Datum 23.03.2017

Verfügung des Eisenbahnbetriebsleiters Nr. 009/2017 Stilllegung von Gleisanlagen im Bft Hamburg Süd

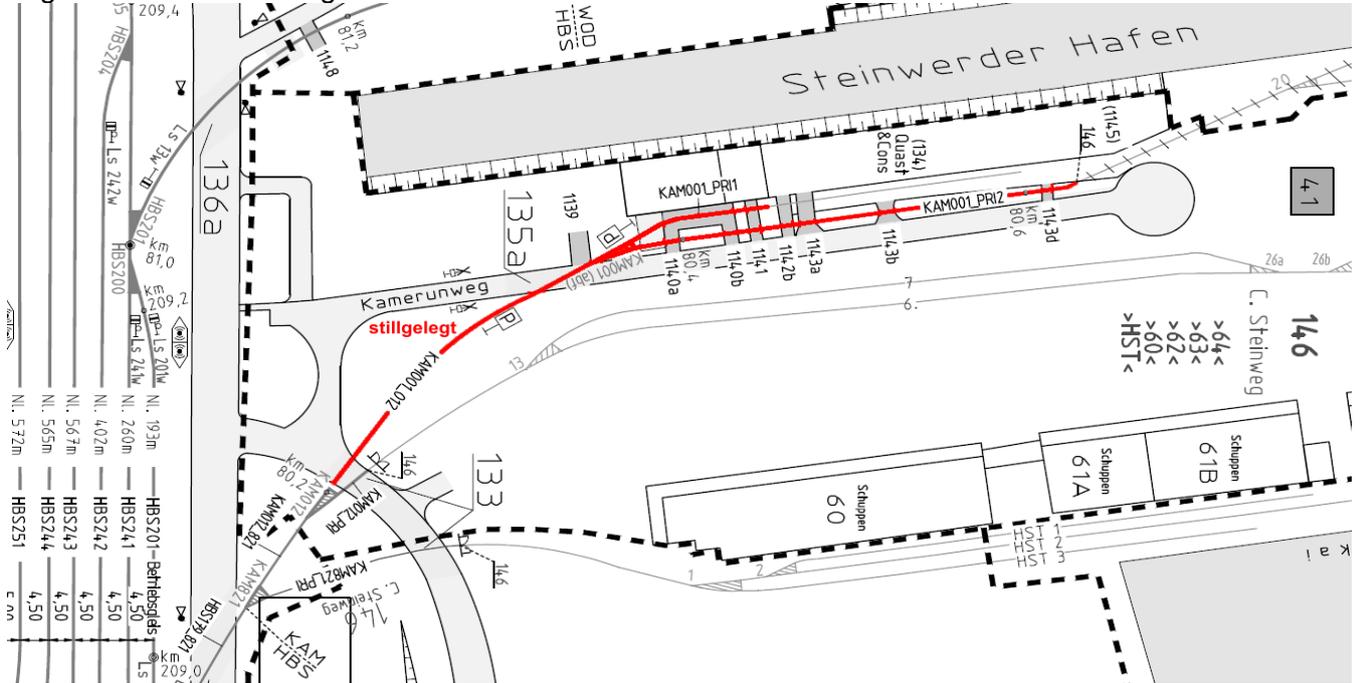
mit sofortiger Wirkung werden folgende Gleisanlagen im Bft Hamburg Süd stillgelegt:

- Bereich Kamrunweg:
 - Gleis KAM001_012
 - Gleis KAM001_PRI1
 - Gleis KAM001_PRI2
 - Weiche KAM001

Die Weiche KAM012 wird bis zum Lückenschluss in der Lage zur Fahrt nach rechts gesichert.

- Bereich Ross:
 - Gleis ROS008_PRI
 - Gleis ROS010_PRI

Die Weichen ROS008 und ROS010 werden bis zum Lückenschluss in der Lage zur Fahrt nach links gesichert. Die technische Bahnübergangssicherung der BÜ 354 und BÜ 355 wurde außer Betrieb gesetzt.

An der Spitze der Weiche ROS012 wurde ein Wartezeichen aufgestellt, zuständiger Ww/Bözm ist Hsw.
